**Informe de Evaluación de Impacto Ambiental
Categoría DEIA-II-M-060-2021**

Proyecto: “EXTRACCIÓN DE MATERIAL PÉTREO DEL RÍO PAVO, ACOPIO DE MATERIAL Y PLANTA TRIRURADORA, PARA EL PROYECTO DISEÑO Y CONSTRUCCIÓN DE LA REHABILITACIÓN DE LA VÍA ATALAYA-MARIATO-QUEBRO-LAS FLORES Y MEJORAMIENTO DEL RAMAL A VARADERO, PROVINCIA DE VERAGUAS PANAMÁ”

Proyecto: **“EXTRACCIÓN DE MATERIAL PÉTREO DE RÍO PAVO, ACOPIO DE MATERIAL Y PLANTA TRITURADORA, PARA EL PROYECTO DISEÑO Y CONSTRUCCIÓN DE LA REHABILITACIÓN DE LA VÍA ATALAYA – MARIATO – QUEBRO – LAS FLORES Y MEJORAMIENTO DEL RAMAL A VERADERO, PROVINCIA DE VERAGUAS PANAMÁ”.**

No. de Expediente: **DEIA-II-M-060-2021**

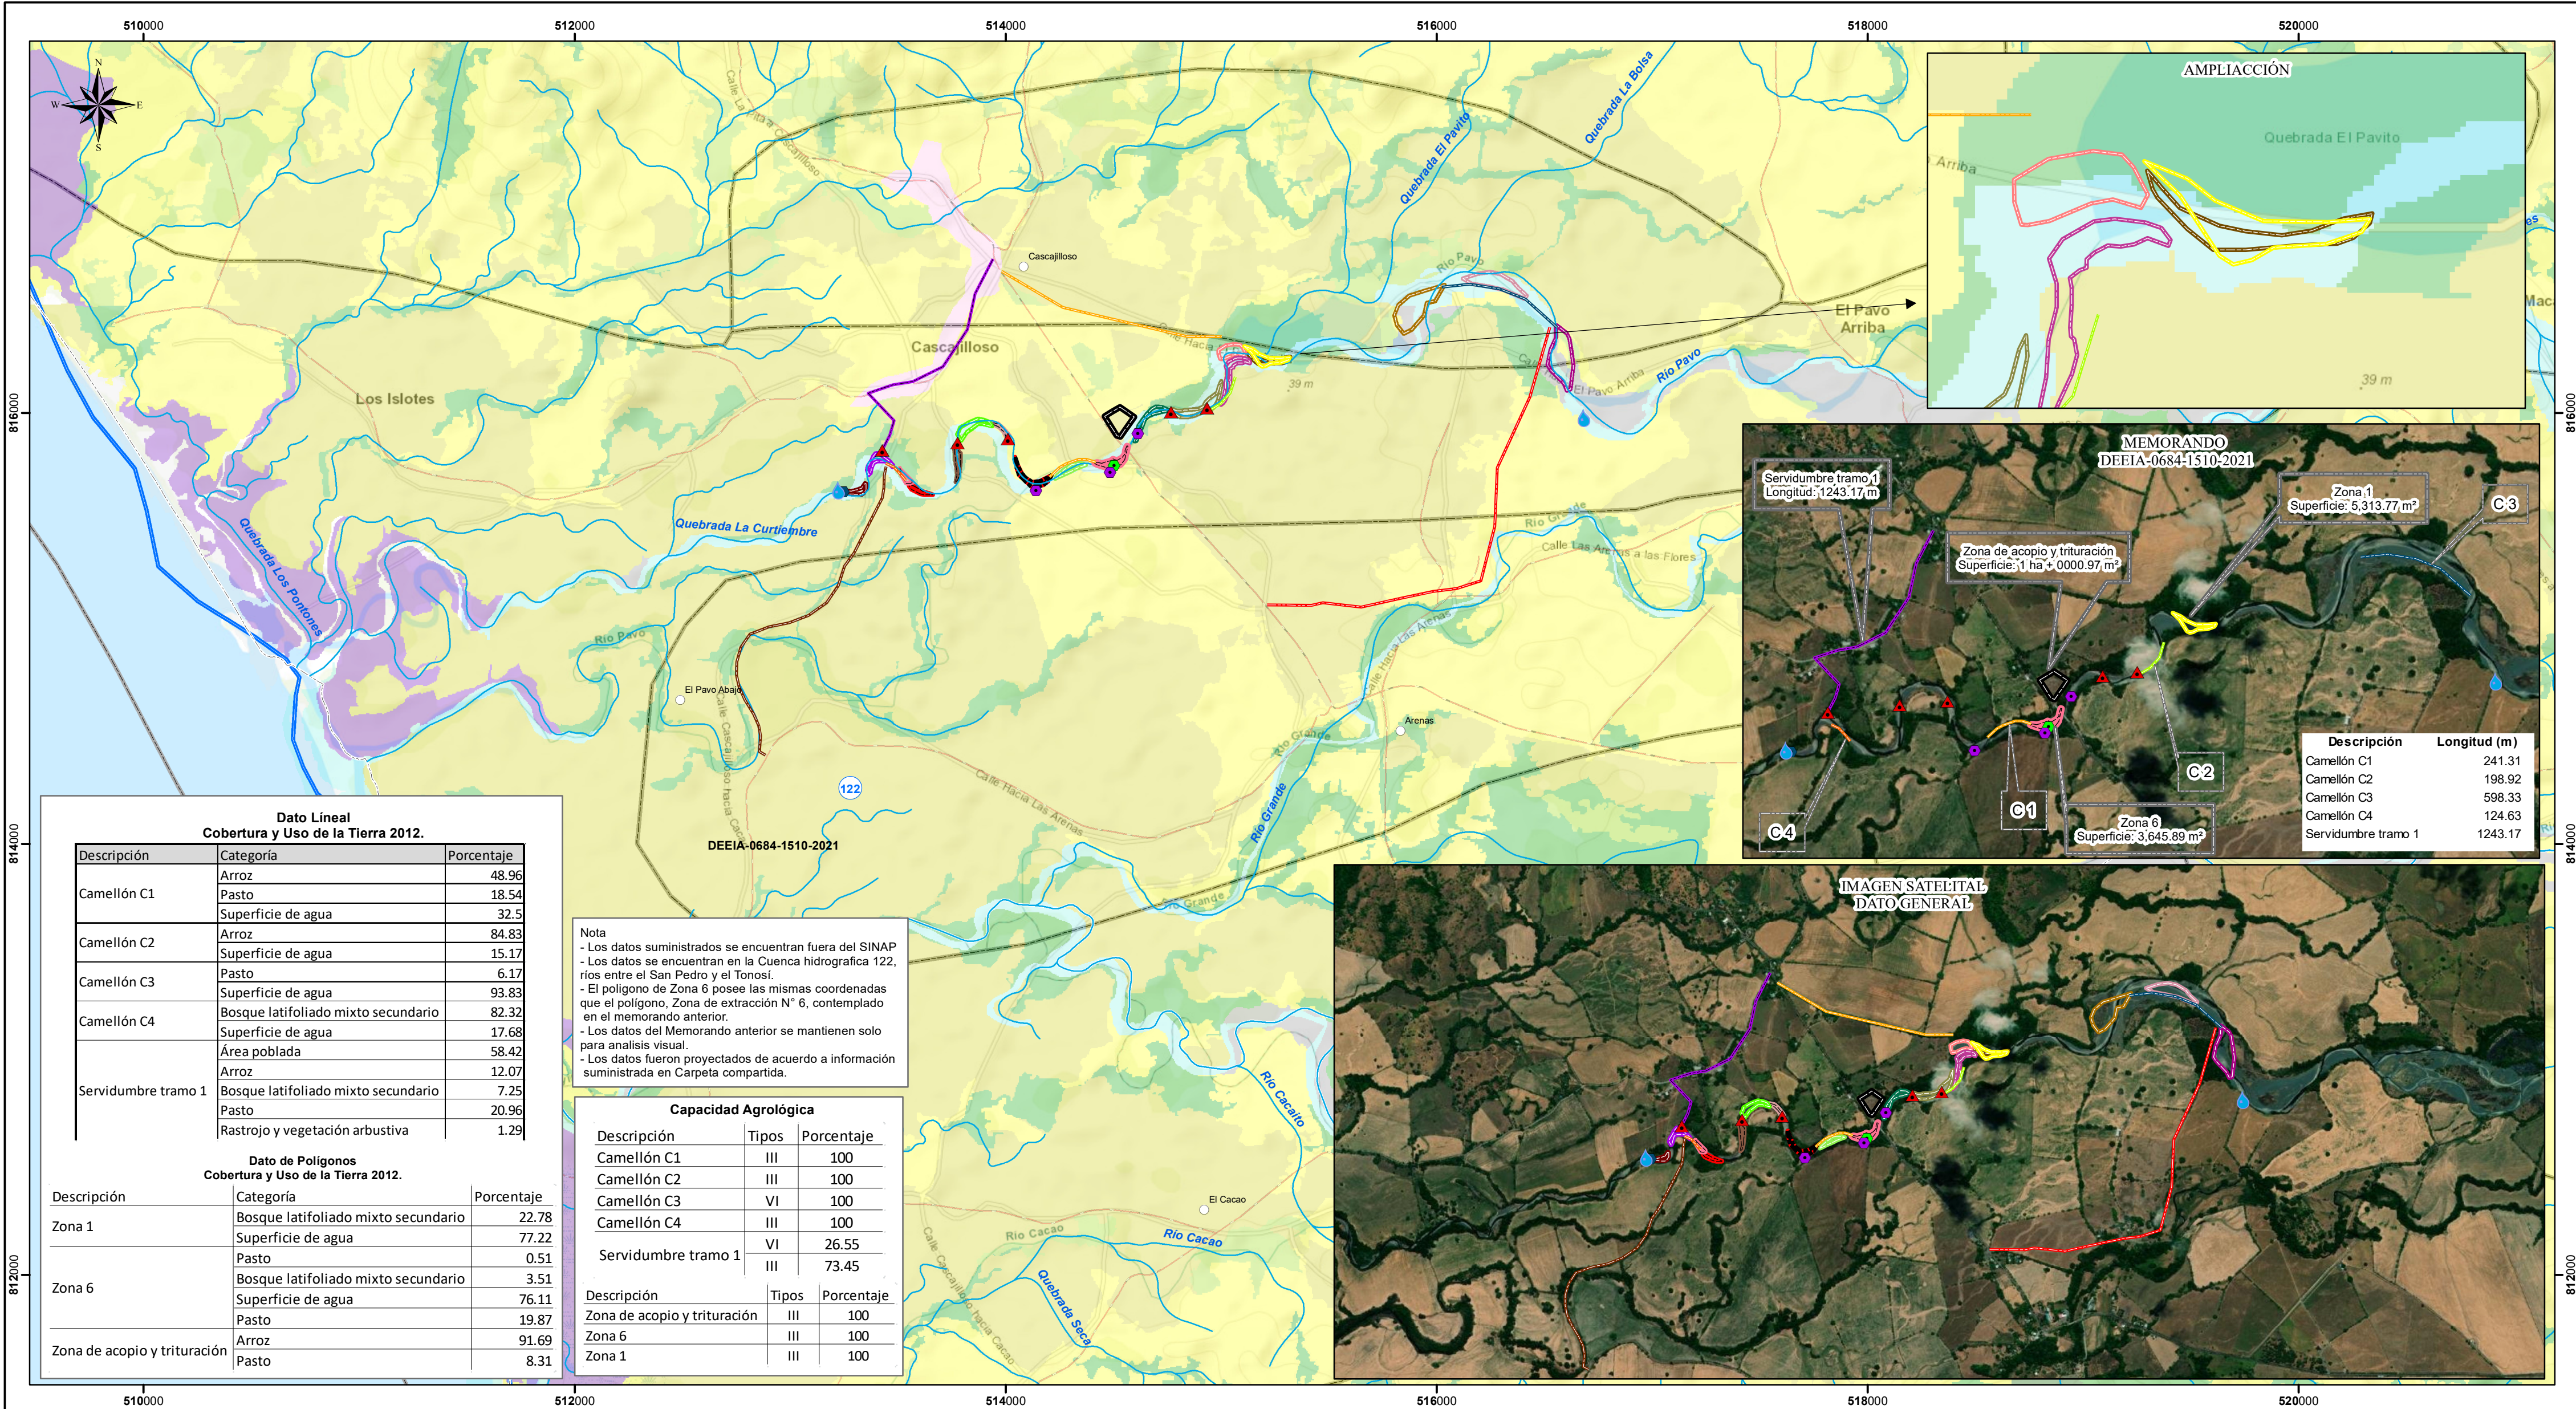
Consideramos que es importantes mantener las instalaciones fuera de la servidumbre con la finalidad de evitar posibles contaminaciones. En cumplimiento a la Ley Forestal de 1 del 3 de febrero de 1994.; y según los datos presentados las coordenadas 3 y 4 están dentro de la zona de protección del río Pavo. (P 3 se encuentra 20 metros dentro y el punto 4 se encuentra 10 metros dentro del área de protección del río Pavo aproximadamente).

La servidumbre pública No 1 (Tramo 1), cuenta con 1,243 metros lineales, y para el mismo sus coordenadas, se observó en campo que esta servidumbre desde la coordenada UTM 513404 E – 816039 N, hasta la coordenada UTM 513424 E – 815843 N, se encuentra sin cortar por lo que el promotor tendrá que hacer el corte nuevo hasta el área de extracción.
